**OMRON**

プロダクト・ニュース

No2409

ソリッドステート・リレー 形G3L-205 5Aシリーズ 生産中止のお知らせ

形G3L-205□

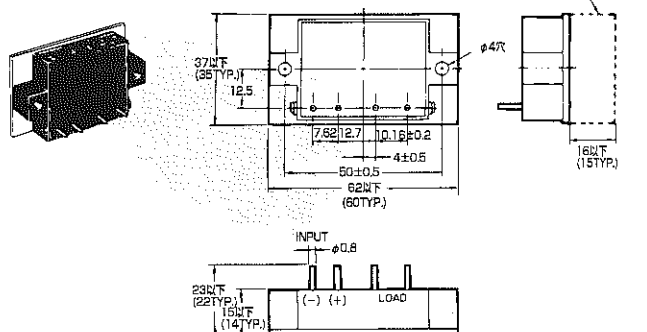
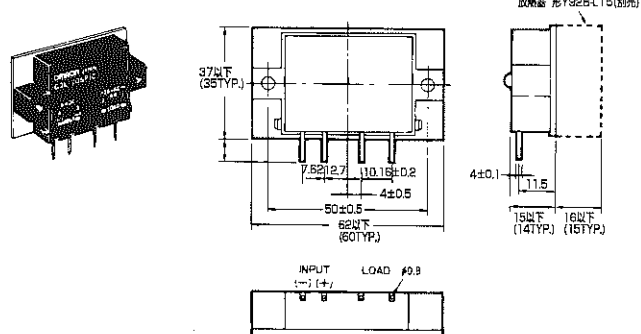
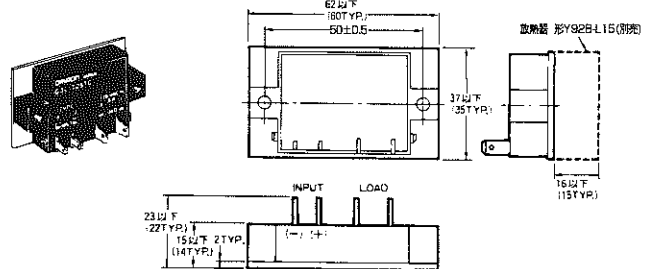
生産中止商品との相違点

形 式	本体の色	外形寸法	配線接続	取付寸法	定格性能	動作特性	操作方法
形G3NE-205T	×	×	○	×	○	○	○
形G3NE-205TL	×	×	○	×	○	○	○

外形寸法/取付寸法

LOAD端子/187タブ端子 (ポジティブブロック使用可)
INPUT端子/110タブ端子

形G3NE-205T(L)

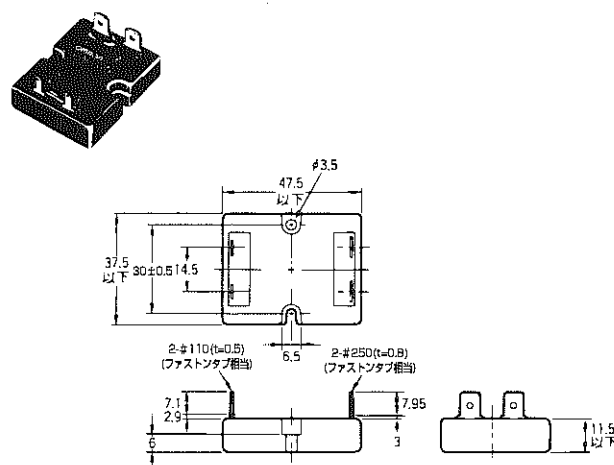
外形寸法

取付寸法

プリント基板用はありません。

接続（端子配置、内部接続）

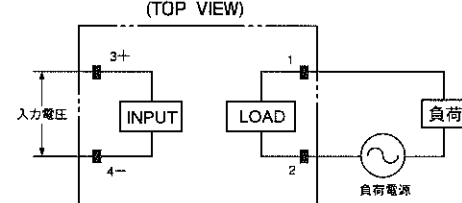
生産中止予定商品 形G3L-205□	推奨代替商品 形G3NE-205T(L)
接続 形G3L-205P(L)C (BOTTOM VIEW)  形G3L-205P(L)1C (BOTTOM VIEW) 	接続 (TOP VIEW)
